DPC-0102025-038-2025

REF: CONTRATO DE INTERVENTORIA No.STM-CM-010-2025

ASUNTO: CONTRATO DE OBRA No.STM-LP-008-2025 – ENTREGA SUBSANACION A OBSERVACIONES GENERADAS EN VISITA DE CAMPO Y ENTREGA A LA SMC EN EL MUNICIPIO DE VERGARA-SEÑALES INFORMATIVAS

SUBSANACIÓN DE OBSERVACIONES LEVANTADAS LUEGO DE VISITA DE CAMPO REALIZADA EN EL MUNICIPIO DE VERGARA EN EL MARCO DEL CONTRATO NÚMERO STM-LP-008-2025

Evidencia de Sticker de identificación de la señalización instalada.

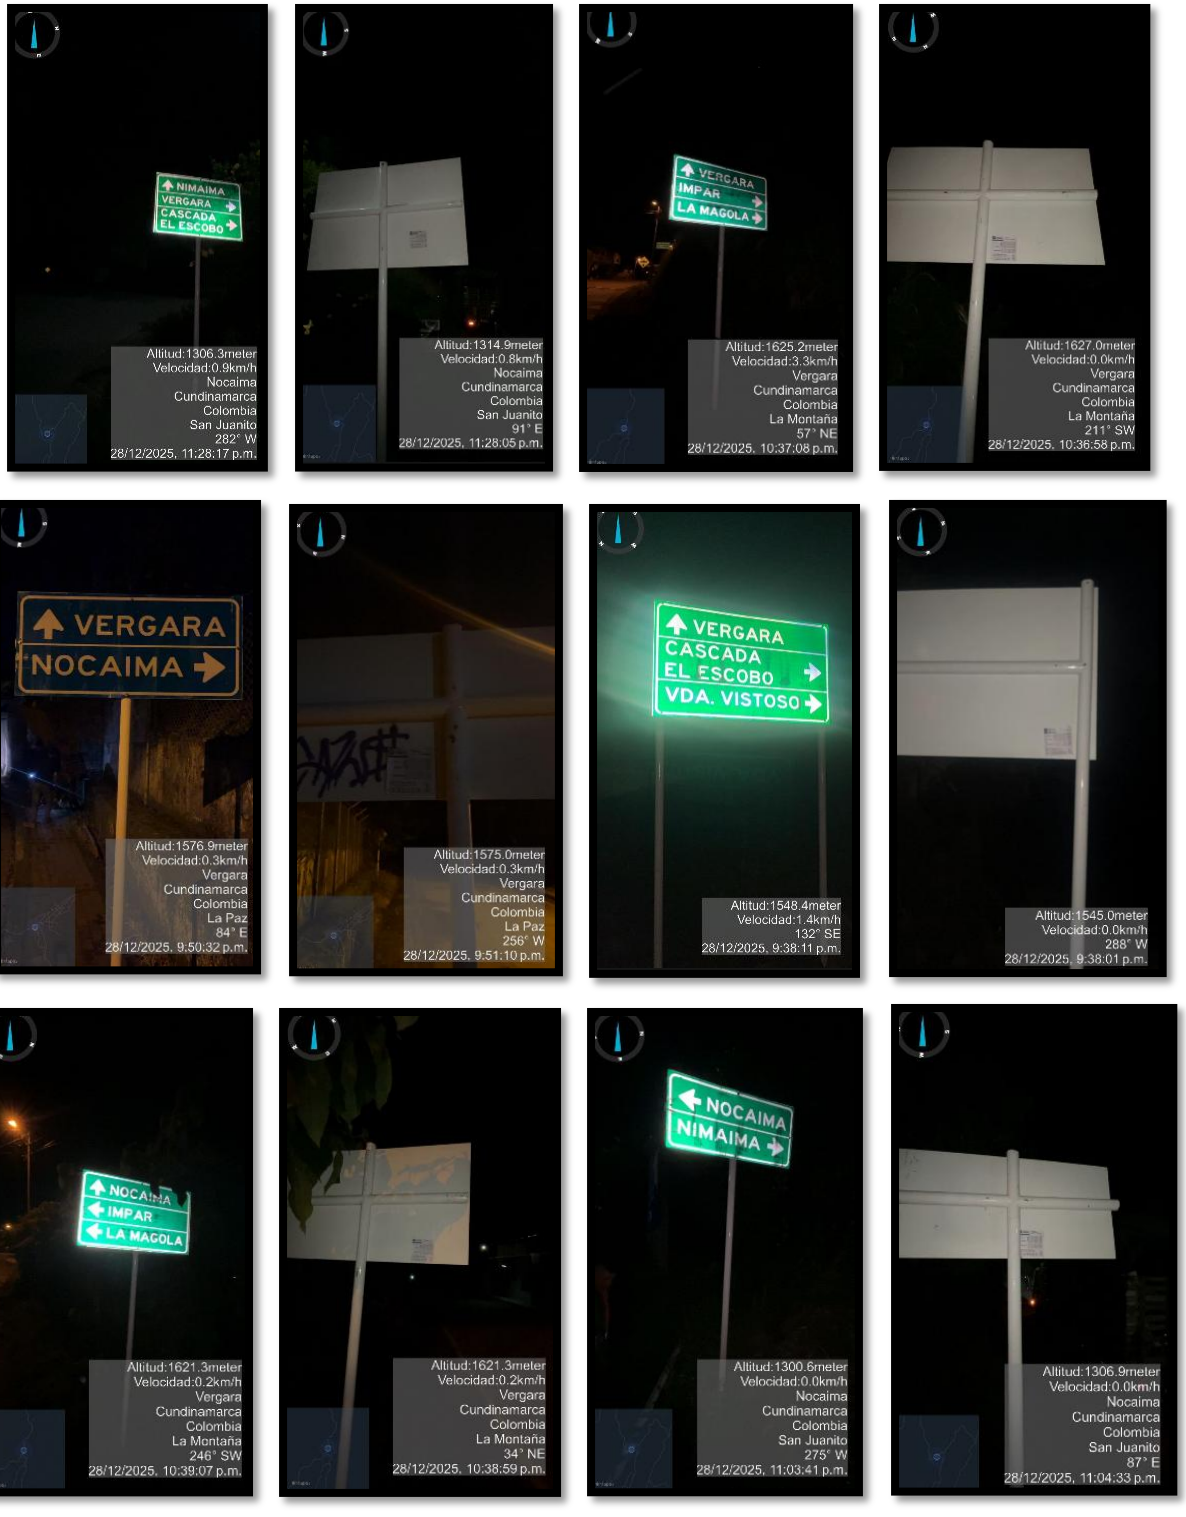
Instalar los Sticker de identificación de todas las señales verticales.

Se atiende la observación. Se realiza la instalación de los stickers de identificación en la totalidad de las señales verticales, conforme a los criterios establecidos en los documentos contractuales.

Retiro de señalización existente.

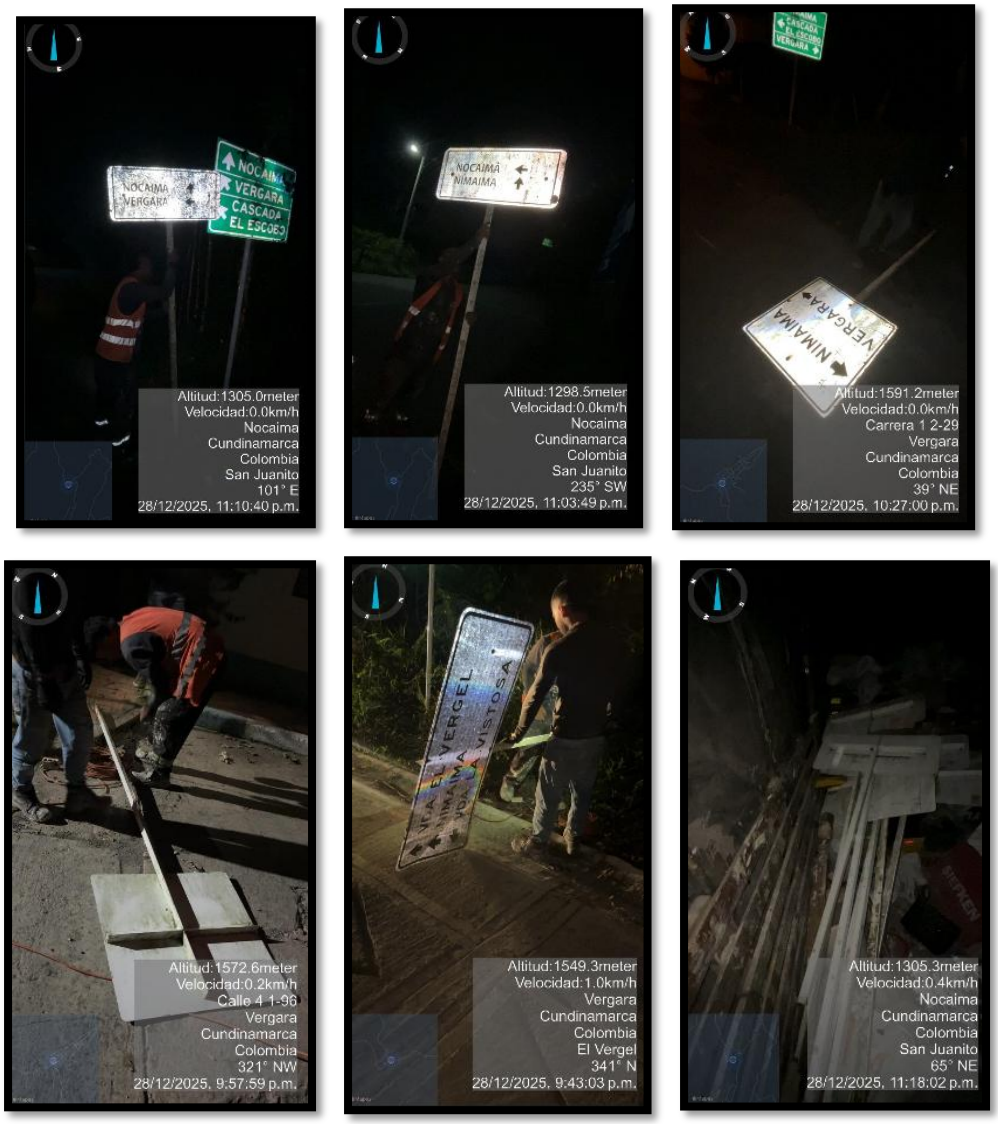
Realizar el retiro de las señales existentes.

Se atiende la observación. Se realiza el retiro de las señales existentes, las cuales quedan a disposición del municipio para su manejo, almacenamiento o disposición final, según corresponda.
